Etablissement du Service d'Infrastructure de la
Défense de Bordeaux – Programme SCORPION – 3^e
Régiment du Matériel (RMAT) de Vayres

PJ n°7 – Demande d'aménagement de prescriptions

Construction des infrastructures de soutien technique des véhicules blindés de nouvelle génération.

Détachement du 3^e Régiment du Matériel (RMAT) de VAYRES (33)

Figure 1 : Localisation des portes sectionnelles du bâtiment projeté NT12

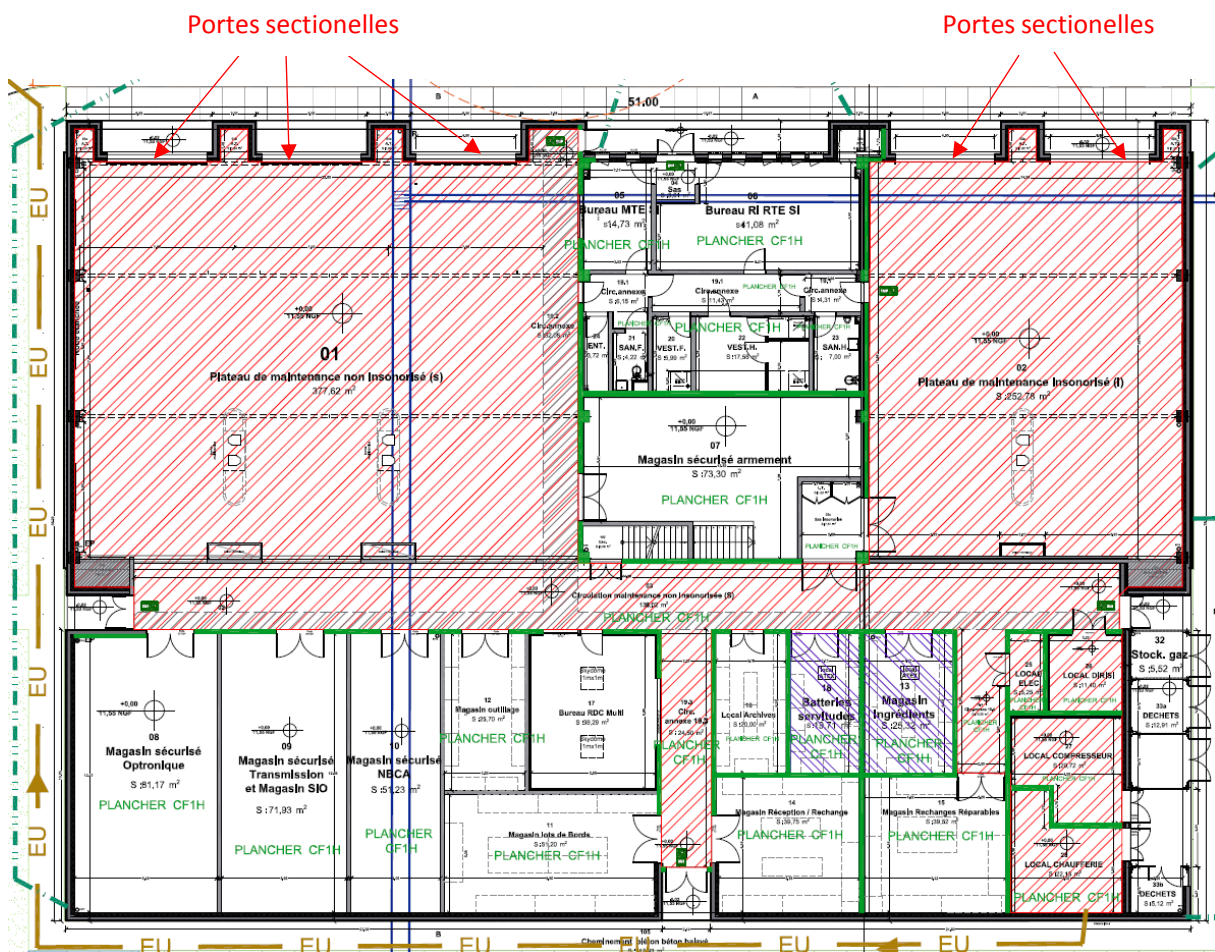
Ainsi, il a été retenu lors du dimensionnement du projet, que les 5 portes sectionnelles de dimension 4,5m x 4,5m, situées en façade nord du bâtiment projeté NT12 et donnant sur l'extérieur, **ne seront pas équipées de pare-flamme de degré ½ heure** au regard notamment des distances d'éloignement suivantes :

- le bâtiment 132 à l'est : distant de 15 m et non situé sur la façade comportant les portes sectionnelles du bâtiment projeté NT12 ;
- le bâtiment 007 au nord : distant de 45 m et situé au droit des portes sectionnelles du bâtiment projeté NT12 ;
- la limite de propriété : distante de 62 m au droit des portes sectionnelles du bâtiment projeté NT12 ;
- le tiers le plus proche au nord (habitation) : distant de 88 m au droit des portes sectionnelles du bâtiment projeté NT12.

Figure 2 : Modélisation des flux thermiques du bâtiment NT12

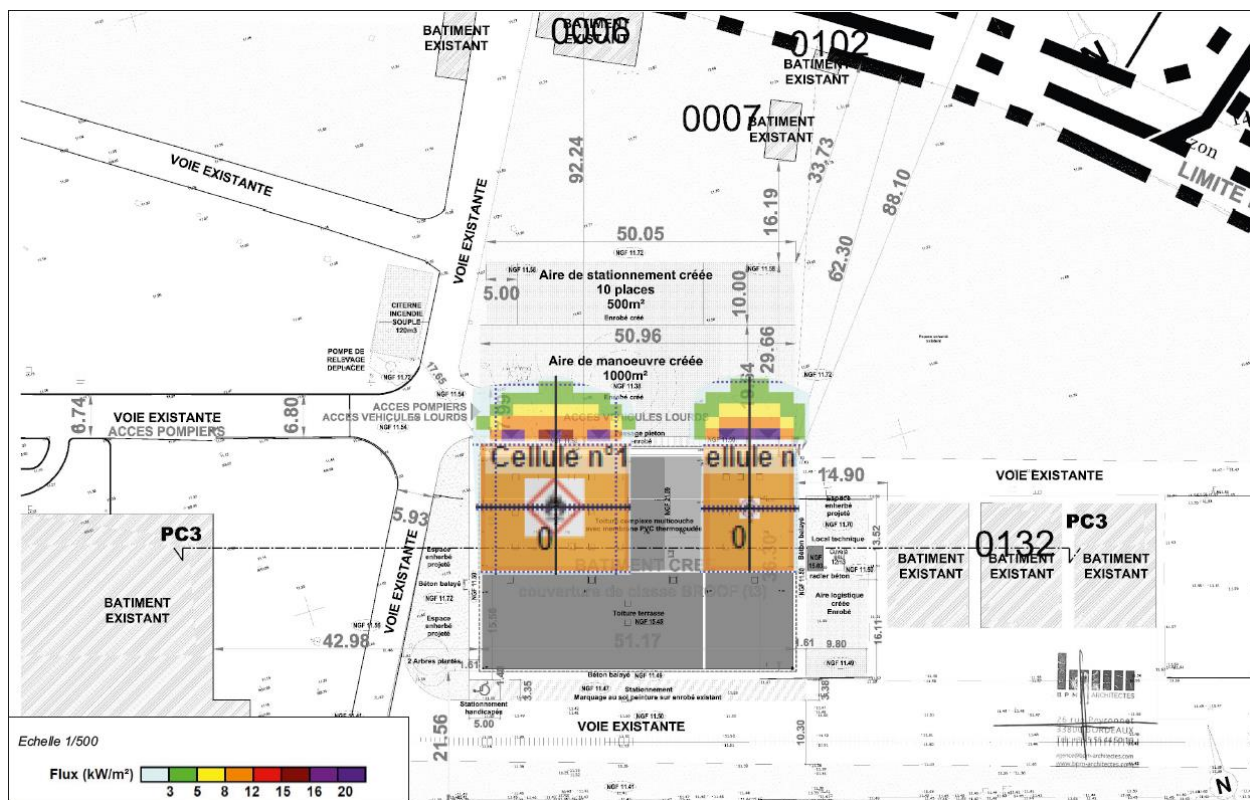
Aussi, afin de s'assurer qu'en cas d'incendie à l'intérieur du bâtiment NT12 (selon la configuration des portes sectionnelles illustrées en *Figure 1*), il n'y ait pas de risque de propagation sur l'aire de stationnement des véhicules et les structures métallo-textiles les plus proches, une modélisation des flux thermiques a été réalisée au droit des plateformes de maintenance du bâtiment NT12 projeté.

Cette modélisation des flux thermiques réalisée par la méthode FLUMILOG au droit des plateformes de maintenance du bâtiment NT12 projeté sur le site du 3^eme RMA détachement de Vayres, a permis de démontrer :

- que les flux thermiques sont atteints uniquement sur la façade Nord mais se limitent jusqu'à une distance de 10 m au niveau de l'aire de manœuvre des engins ;
- qu'il n'y a ainsi pas de risque de propagation vers :
 - les autres installations situées à proximité du bâtiment, dont les Structures Métallo-Textiles ;
 - l'aire de stationnement prévues au Nord et éloignée de 20 m du bâtiment.
- que les zones d'effets thermiques de l'installation restent contenues sur le site militaire et ne génèrent pas d'effets domino sur les autres installations du site en cas d'incendie.
